**Synthèse du rapport de la CRE sur le coût de production du parc  
nucléaire existant d'EDF**

**Juillet 2023**

## 1. SYNTHÈSE

Figure 1 : Synthèse des coûts déclarés par EDF, hypothèse VD6 parc existant (en €22/MWh)

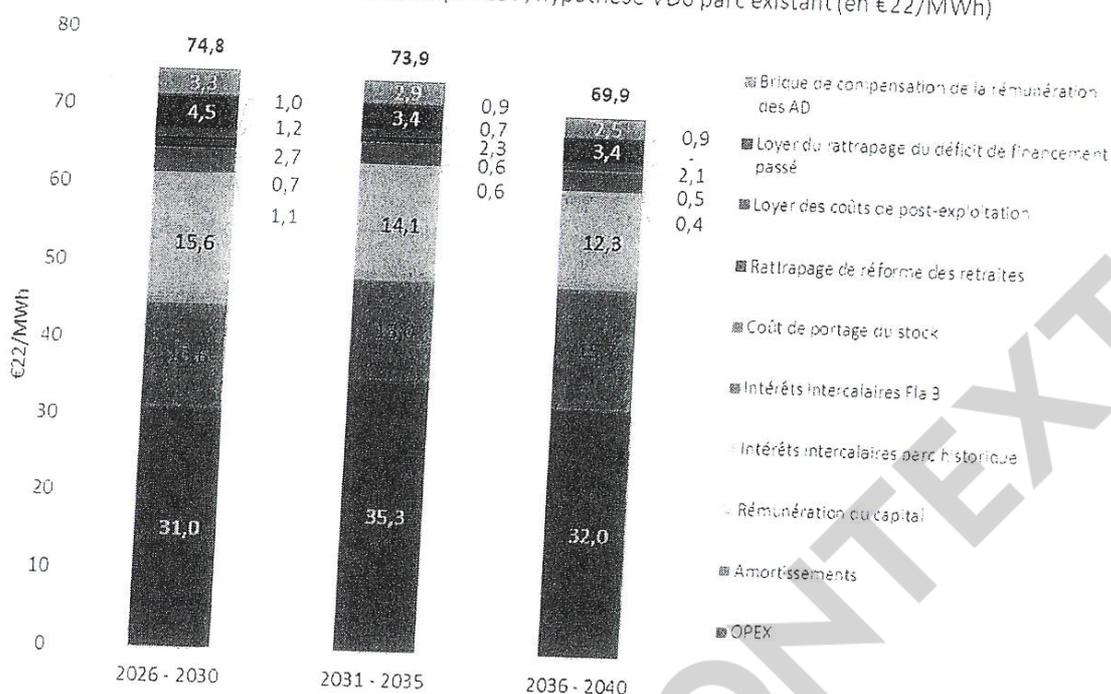
La CRE a instruit et examiné la proposition d'EDF, sur laquelle elle formule les appréciations ci-après.

**Figure 3 : Décomposition des retraitements de la CRE, moyenne sur 2026-2030 (€/MWh)**

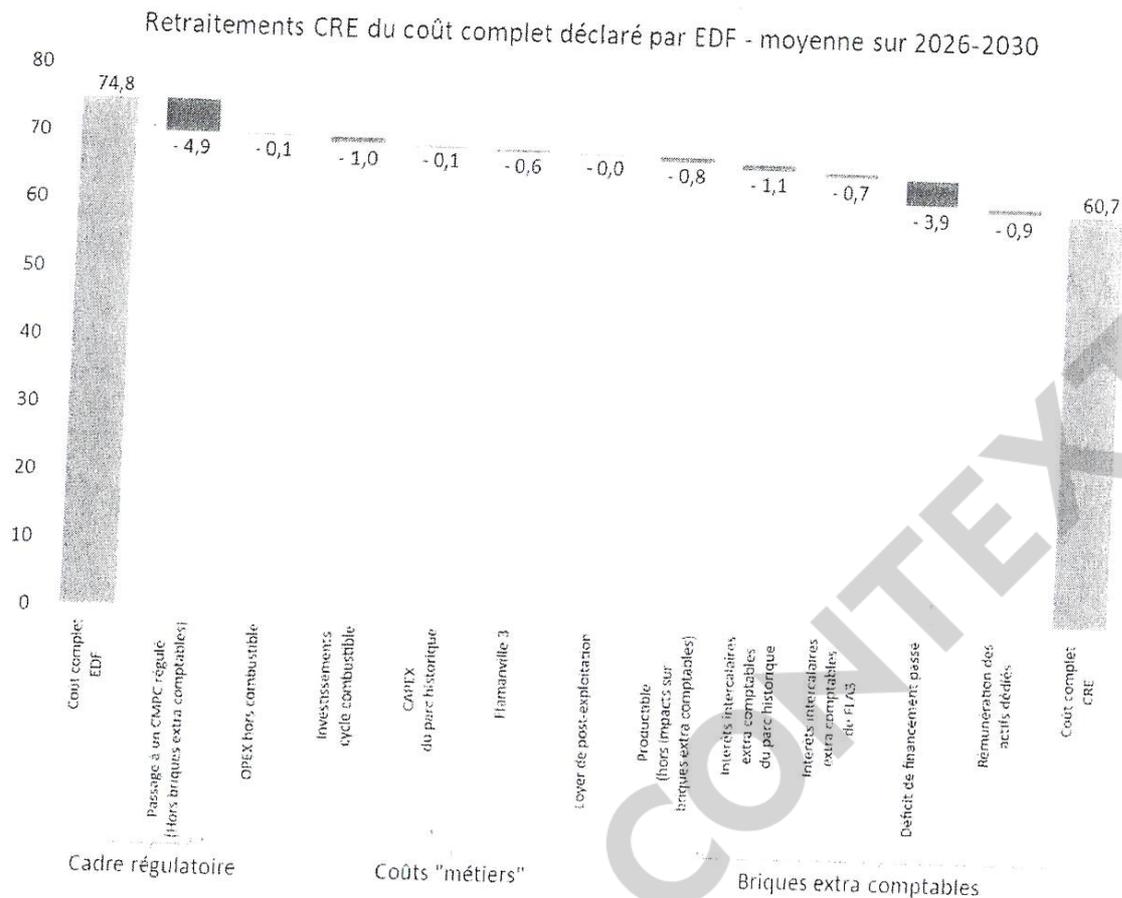
L'analyse par la CRE des coûts exposés par EDF a conduit à un retraitement total de respectivement -14,0 €<sub>22</sub>/MWh sur la période 2026-2030, - 14,8 €<sub>22</sub>/MWh sur 2031-2035, et - 12,6 €<sub>22</sub>/MWh sur 2036-2040.

Le cadre réglementaire constitue le principal facteur d'écart entre le coût exposé par EDF et celui retenu par la CRE compte tenu de son impact sur le CMPC. Le passage d'un cadre non régulé, comme dans la demande d'EDF, au cadre de régulation à prix fixe retenu par la CRE, emporte des conséquences importantes sur le niveau de risques et donc de rémunération du capital engagé, et a un fort impact sur le coût de production. Il s'agit toutefois d'un écart lié au cadre d'hypothèses, et non à une divergence d'appréciation du niveau de CMPC : à cadre réglementaire identique à celui retenu par la CRE, EDF calcule un niveau de CMPC très proche de celui de la CRE, et ce facteur d'écart se résorbe.

Le second principal facteur d'écart avec EDF est lié à l'appréciation des briques extracomptables, notamment celles relatives à la nature de la rémunération d'EDF sur la période antérieure et fondées sur un rejeu du passé. La prise en compte totale ou partielle de ces briques pourra être réinterrogée sur le fond dans le cadre d'un exercice ultérieur, notamment lorsque le cadre réglementaire sera davantage précisé.

Figure 4. Impact des retraitements CRE sur la demande OPEX d'EDF pour la période 2026-2030

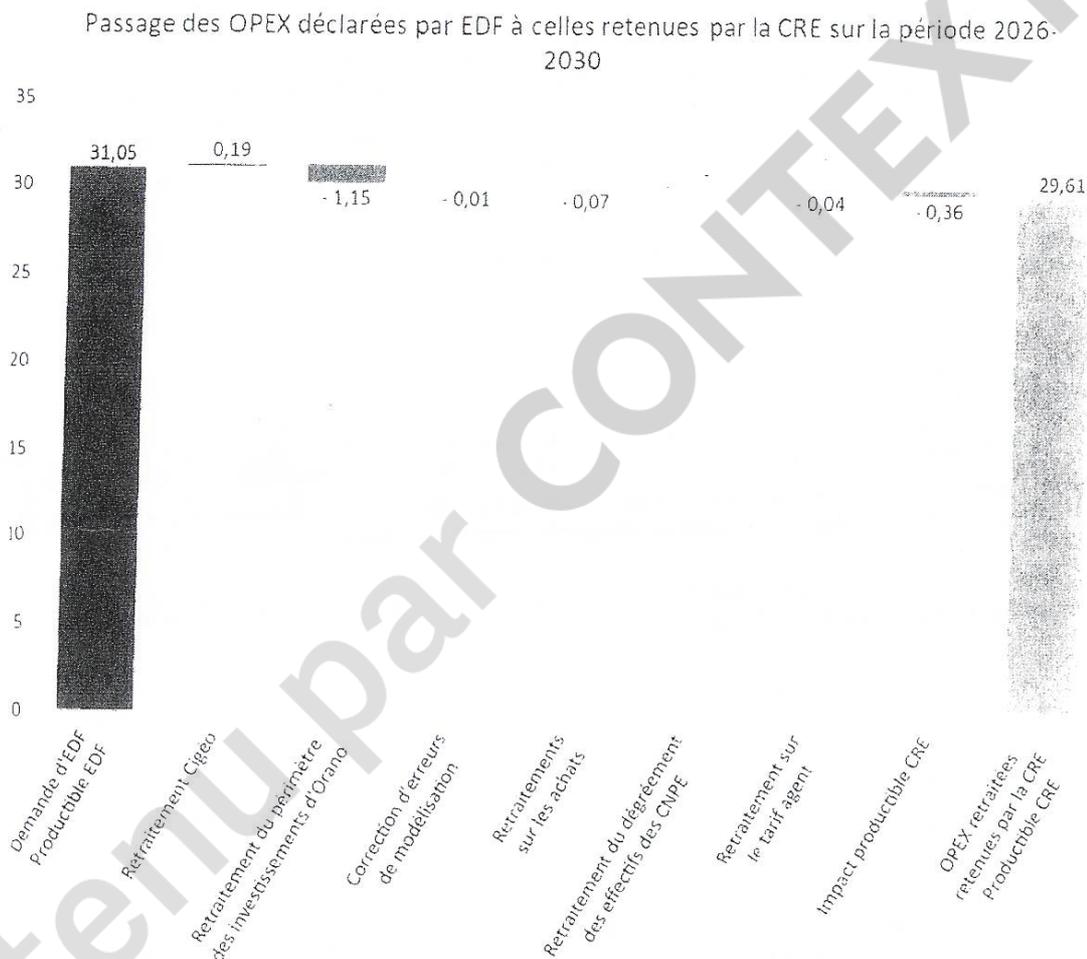
Au-delà de ces considérations générales sur les trajectoires d'OPEX déclarées par EDF, l'analyse détaillée de ces dernières a conduit la CRE à effectuer plusieurs retraitements de second ordre :

- correction d'une erreur de modélisation sur les OPEX d'achats de FLA3, soit - 0,01 €<sub>22</sub>/MWh sur chaque période quinquennale ;
- correction d'une erreur de modélisation des recettes liées à la participation aux services systèmes du parc nucléaire, directement intégrée à la demande d'EDF, avec un impact de respectivement - 0,06 €<sub>22</sub>/MWh, - 0,06 €<sub>22</sub>/MWh et - 0,06 €<sub>22</sub>/MWh sur les périodes 2026-2030, 2031-2035 et 2026-2040 ;

- prise en compte des reprises de provisions sur les achats hors DPN de la DP2D, ces provisions ayant déjà été financées par le passé, soit - 0,07 €<sub>22</sub>/MWh sur 2026-2030 et 2031-2035, et - 0,08 €<sub>22</sub>/MWh sur 2026-2040 ;

- prise en compte d'une trajectoire alternative de dégrèvement des effectifs d'une tranche à sa mise à l'arrêt. La CRE a estimé que l'hypothèse initiale d'un maintien en activité de la totalité des effectifs de la première tranche d'une paire tant que la seconde tranche est en fonctionnement est trop majorante. Ce retraitement affecte :

- les charges de personnel pour - 0,01 €<sub>22</sub>/MWh sur 2026-2040 ;
  - le tarif agent pour - 0,00 €<sub>22</sub>/MWh sur 2026-2040 ;
- recalage du coût unitaire du tarif agent sur le niveau de 2022. La CRE a estimé que l'hypothèse de prix de l'électricité et du gaz implicite au calage de ce coût, non fournie par EDF, est surestimée par rapport aux projections actuelles. Ce retraitement s'élève à - 0,04 €<sub>22</sub>/MWh sur chaque période quinquennale.

L'ensemble de ces retraitements, à productible EDF inchangé, s'élève à - 0,12 €/MWh sur 2026-2030, - 0,12 €/MWh sur 2031-2035 et - 0,13 €/MWh sur 2036-2040.

Il correspond à un retraitement des charges d'exploitation exposées par EDF, à productible EDF inchangé, de respectivement 1,08 €/MWh, 3,40 €/MWh et 2,32 €/MWh sur les périodes 2026-2030, 2031-2035 et 2036-2040.
